<b>Vorlage</b> Federführende Dienststelle: Fachbereich Stadtentwicklung und Verkehrsanlagen Beteiligte Dienststelle/n:	Vorlage-Nr: FB 61/1154/WP17 Status: öffentlich AZ: 35000-2016 Datum: 20.02.2019 Verfasser: Dez. III / FB 61/200									
<b>Teilaufhebung Bebauungsplan Nr. 516 -Diemstraße-          (Heidbendenstraße)</b> <b>hier:</b> <b>- Bericht über das Ergebnis der Beteiligung der Öffentlichkeit          gemäß § 3 (2) BauGB</b> <b>- Empfehlung zum Satzungsbeschluss</b>										
<b>Beratungsfolge:</b>

# Teilaufhebung Bebauungsplan Nr. 516 - Diemstraße - (heute Heidbendenstraße)

# Abwägungsvorschlag über die Beteiligung der Öffentlichkeit zum Bebauungsplan Nr. 516 -Diemstraße- (Heidbendenstraße)

## 2. Eingabe Heidbendenstraße vom 15.11.2018

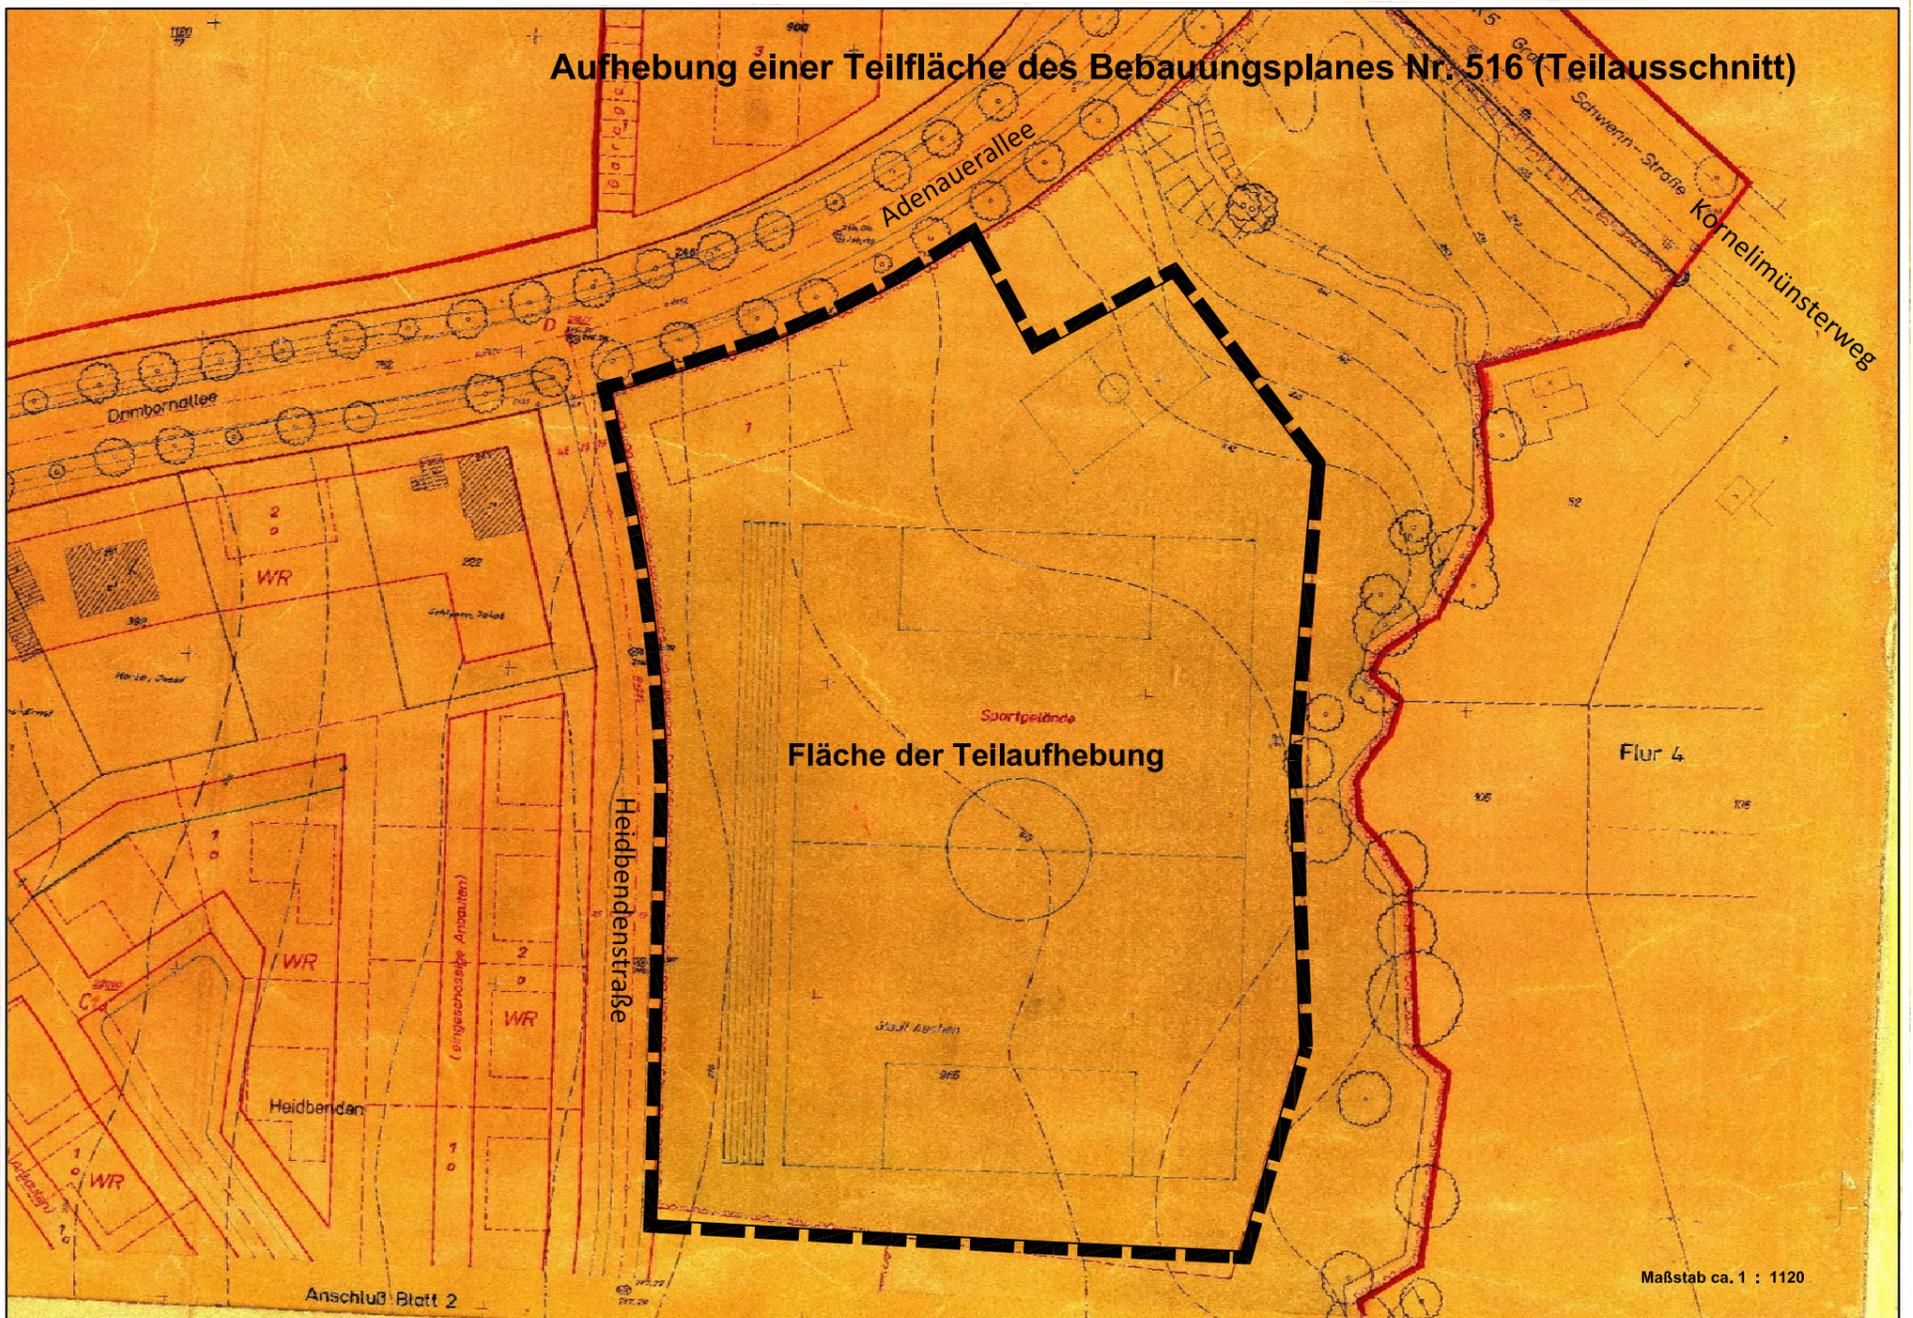
Orientierung an Umgebender vorh. Bebauung - gemeint ist offenbar die Westseite mit 2-geschossigen Gebäuden, also nicht die 1-geschossigen Einfamilienhäuser. Ebenso die einzeilige neue Bebauung entlang der Straßen. Große verbleibende Restfläche als Grünfläche (7000 m<sup>2</sup>)

Unklarer Anschluss der neuen Gebäude mit 2 m Höhendifferenz zur OK Heidbendenstr. und Sportplatz-Niveau. Unklarheit bezüglich der (zu renaturierenden?) Restfläche zum Gillesbach (7000 m<sup>2</sup>?) - wo macht das was? Unklare Kriterien bei der Beurteilung von Investoren-Vorschlägen in der nächsten Planungsstufe und deren Priorisierung.

Wann wird die Bebauung des ehemaligen Straßenverkehrsamt einbezogen, die seit Jahren einen Schandfleck darstellt und Vandalismus provoziert? Was passiert mit den Feuertlings-Containern?

Der Höhenunterschied zwischen der Heidbendenstraße und den anschließenden Gelände bietet die Chance, Gebäude zu errichten, die einen ebenerdigen Zugang zur Straße haben, aber in Richtung Garten auch den rückwärtigen Teil des Untergeschosses mit natürlicher Belichtung planen zu können. Dies eröffnet die Möglichkeit, auch im Untergeschoss Wohnraum zu schaffen. Vergleichbare Baukörper wurden bereits im südlichen Abschnitt der Heidbendenstraße errichtet.

Der Rückbau des Sportplatzes und die Auffüllung des Geländes, um sie der Bachaue wieder hinzuzufügen, erfolgt durch den Eigentümer (hier: Stadt Aachen, zuständige Fachbereiche). Potentielle Bauherren (Investoren, private Bauherren) stimmen die Planung ggf. bereits vor dem Erwerb von Grundstücken mit den zuständigen Fachbereichen ab.
